### 1. Tektur

### FESTSTELLUNGSENTWURF

Unterlage / Blatt-Nr.: 5/7 T  
 Lageplan  
 Bau-km 6+000 bis Bau-km 7+000  
 Maßstab: 1: 1000

**Bundesstraße B12: Kempten (A 7) - AS Jengen/Kaufbeuren (A 96)  
 Erweiterung auf 4 Fahrstreifen  
 Planungsabschnitt 6  
 Untergermaringen - Buchloe (A 96)  
 Bau-km 0+000 bis 10+200**

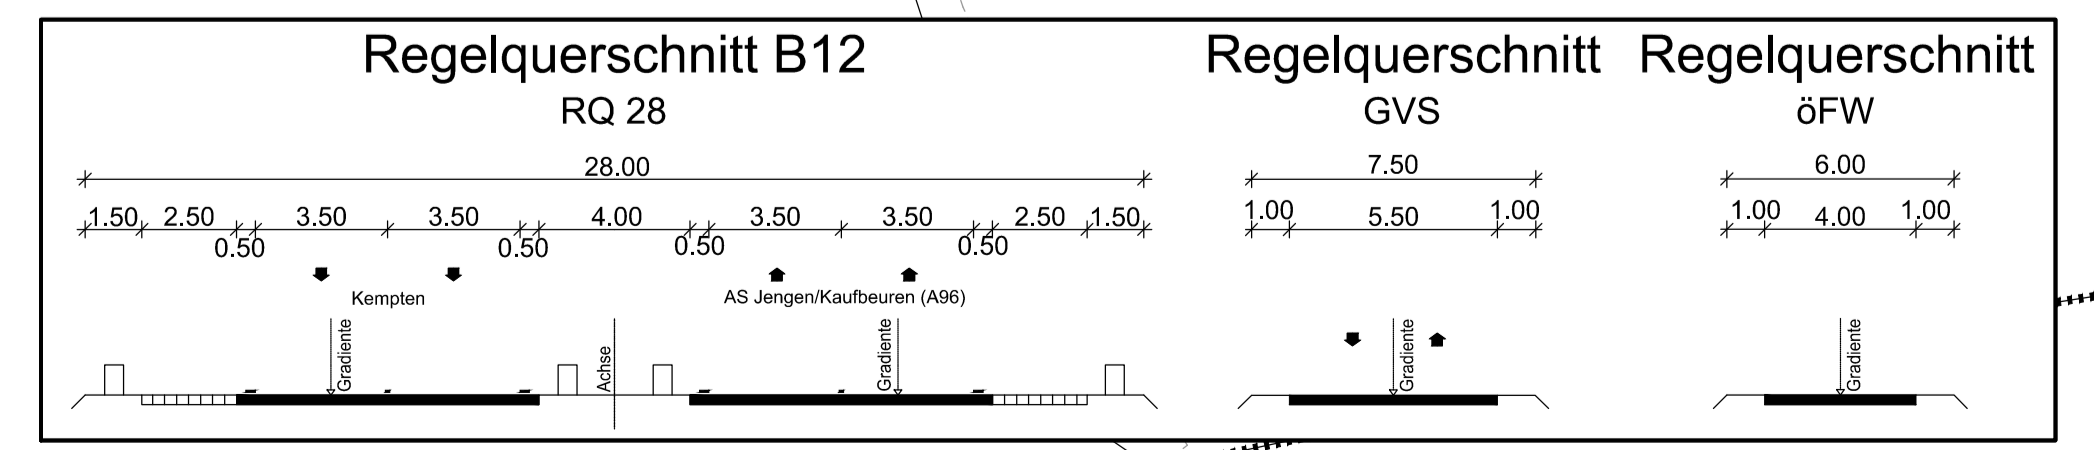
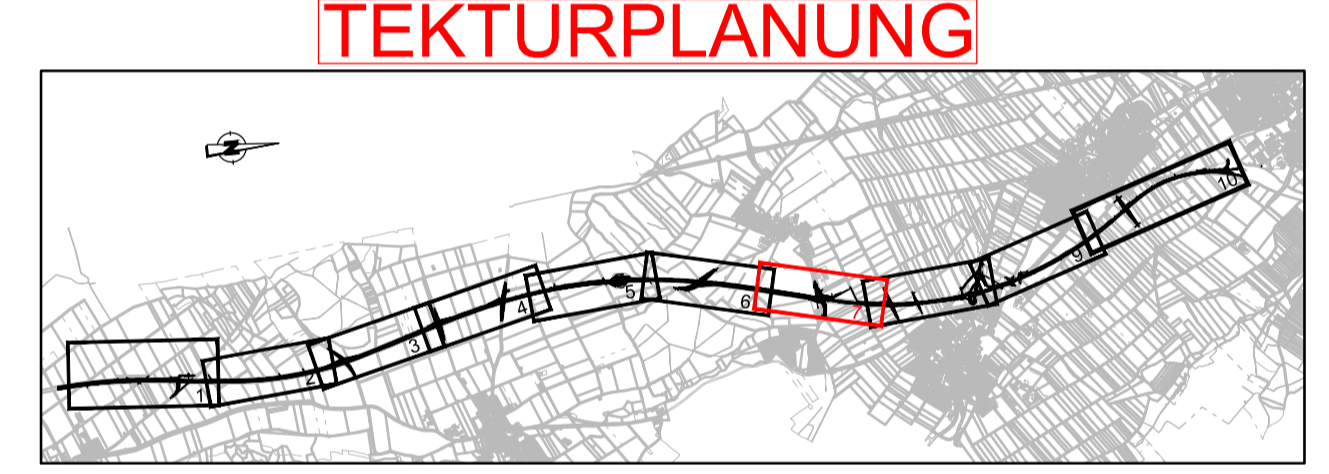
1	1. Tektur vom 20.01.2022; Zuwegung Sickerbecken Weinhausen, Entwässerung B12 ergänzt	Januar 2022	wac
Nr.	Art der Änderung	Datum	Zeichen
